**Avis délibéré de la mission régionale
d'autorité environnementale
Hauts-de-France
sur le projet de géothermie au Carbonifère
sur la commune de Cuincy (59)
Étude d'impact de novembre 2023**

n°MRAe 2023-7505

AVIS DÉLIBÉRÉ n° 2023-7505 adopté lors de la séance du 21 décembre 2023 par
la mission régionale d'autorité environnementale Hauts-de-France

Périmètres d'exploitation et de recherche envisagés pour les demandes

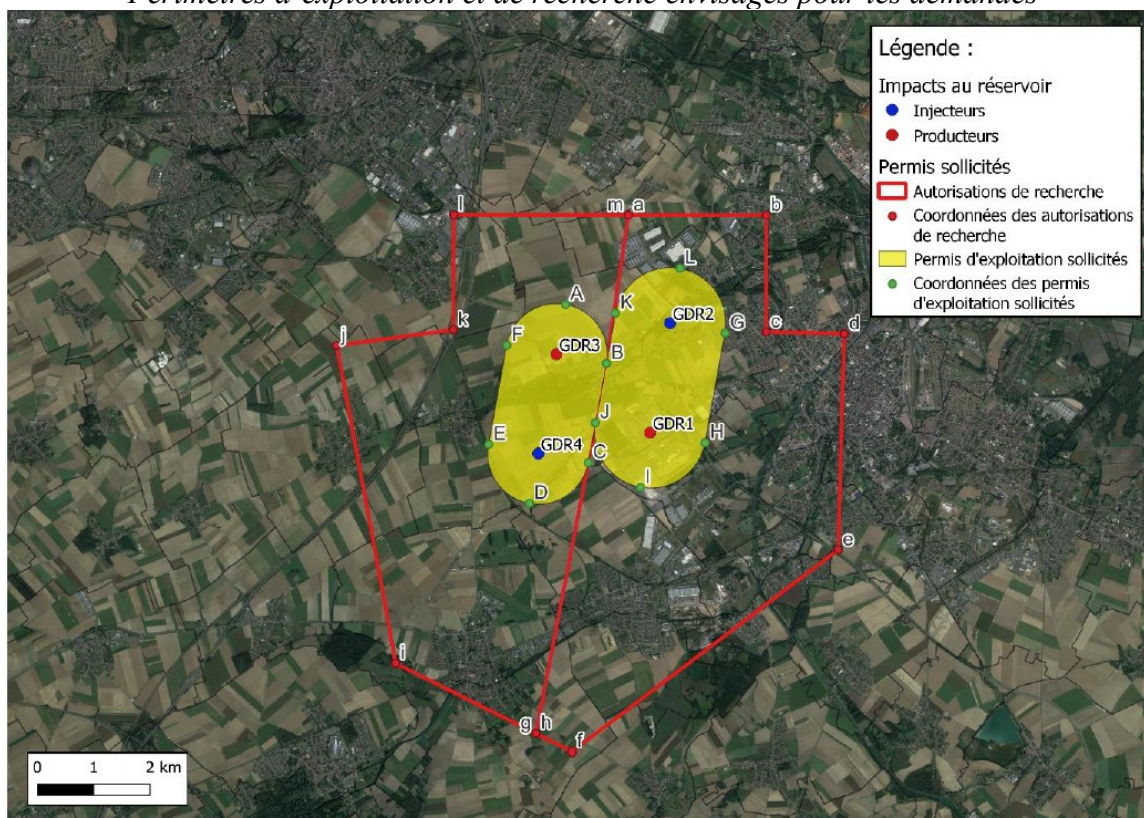
A noter que, selon les périmètres d'exploitation et de recherche envisagés (figure 7 page 8 de la demande d'autorisation) figurant les impacts de forages au niveau du réservoir, trois des forages seront forés en oblique afin d'éloigner suffisamment les points de production de ceux de réinjection pour ne pas abaisser la température de l'eau géothermale au niveau des points de prélèvement par l'injection d'eau plus froide trop proche.
